**Verlag huishoudelijke elektrische installatie op laagspanning en zeer lage spanning****Algemeen:**

| Referentie: 005-20260323-03 | Datum controle: 23/03/2026 |

| Adres installatie: Jaminéstraat 44 bus 3, 3700 - Tongeren | Nummer teller(s): 49887268 |

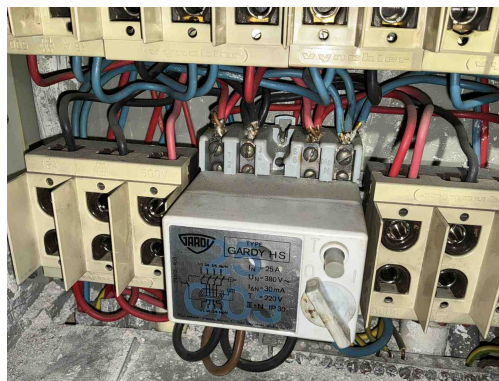
D24 - De differentieelstroombeschermingsinrichtingen die worden geplaatst in huishoudelijke installaties dienen tenminste van het type A te zijn (Boek 1: 5.3.5.3).

Opmerking: Zie hoofddiff

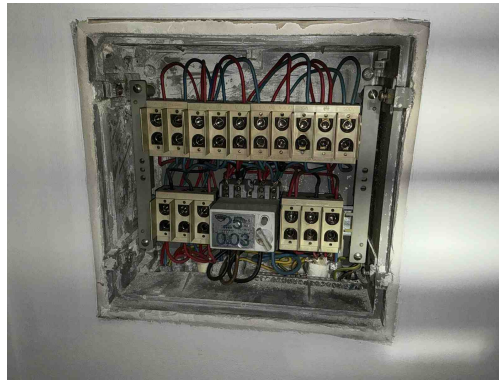
Er is corrosie aanwezig

Opmerking: Geleiders hoofddiff

T21 - Het elektrisch materieel is niet geplaatst volgens de voorschriften van de fabrikant/ regels van goed vakmanschap . (Boek 1: 1.4.1.3)

Opmerking: Geleiders hoofddiff

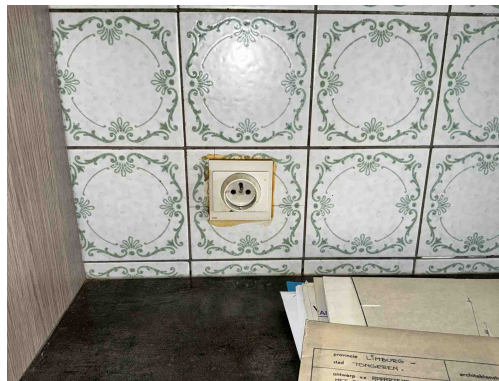
T11 - De contactdozen waarvan de toegekende stroomsterkte maximaal 16A en de toegekende spanning maximaal 250V bedraagt en niet bedoeld zijn voor de voeding van een of meerdere verbruikstoestellen voor een specifiek doel en niet geplaatst zijn in of op schakel- en verdeelborden, beschikken niet of IPXX-D (incl. gemeenschappelijke delen residentieel geheel) (Boek 1: 4.2.2.3/5.3.5.2).

Opmerking: Keuken, slpk1, hal, slpk 2

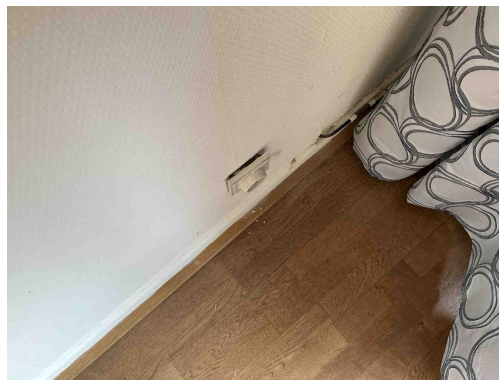
T11 - De contactdozen waarvan de toegekende stroomsterkte maximaal 16A en de toegekende spanning maximaal 250V bedraagt en niet bedoeld zijn voor de voeding van een of meerdere verbruikstoestellen voor een specifiek doel en niet geplaatst zijn in of op schakel- en verdeelborden, beschikken niet of IPXX-D (incl. gemeenschappelijke delen residentieel geheel) (Boek 1: 4.2.2.3/5.3.5.2).

Opmerking: Keuken, slpk1, hal, slpk 2

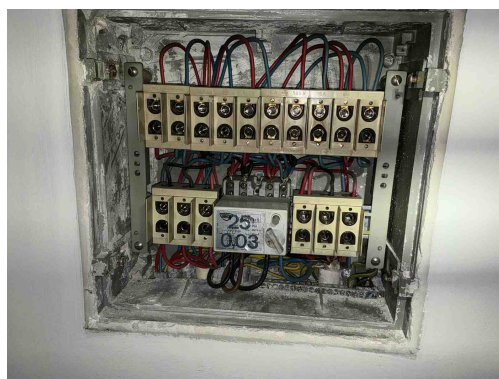
T10 - Bepaalde contactdozen en/of schakelaars zijn niet degelijk bevestigd (Boek 1: 1.4.1.3).

Opmerking: Woonkamer
